図-3 安全系計器用電源装置取替及び 常用系直流電源装置他設置工事

工事概要

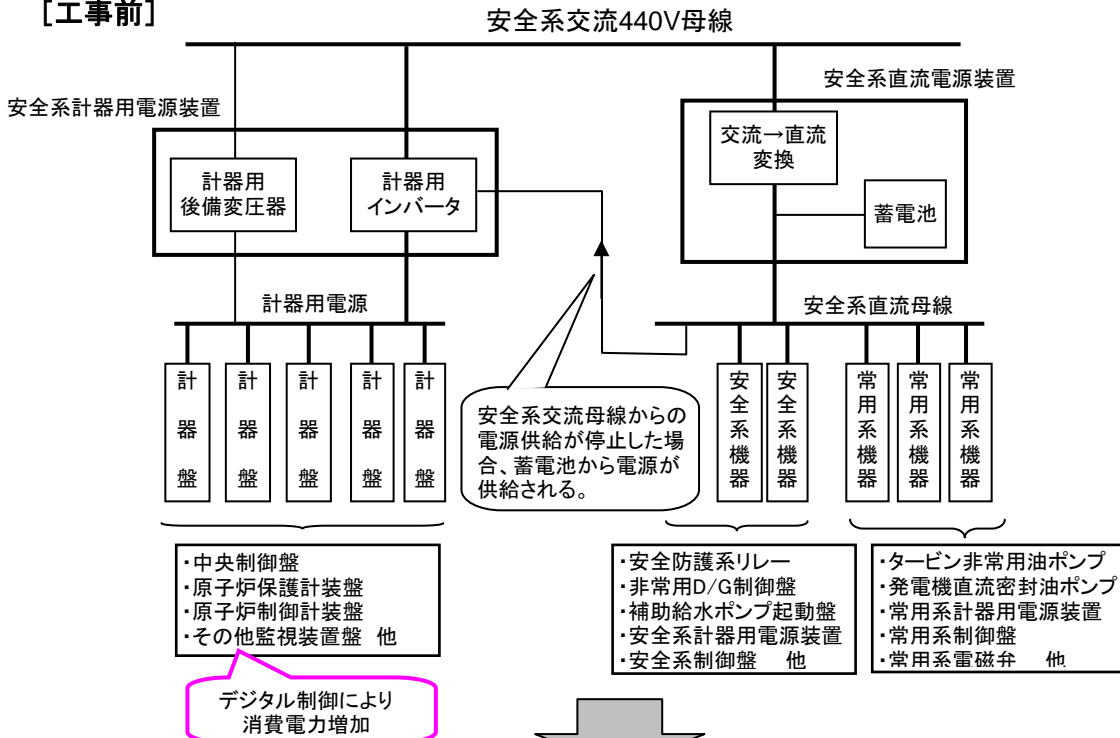
安全系計器用電源装置の構成部品が製造中止となったことから、今後の保守性を考慮し、最新の電源装置に取り替える。取替えにあたっては、電気・計装装置のデジタル制御による消費電力の増加を見据えて、電源容量(電源供給能力)が大きな装置に取り替える。

また、この安全系計器用電源装置のバックアップ電源となる安全系直流電源装置について、今後の消費電力の増加を見据えて、新たに常用系直流電源装置を設置し、安全系直流電源装置に接続している一部の機器を移設する。
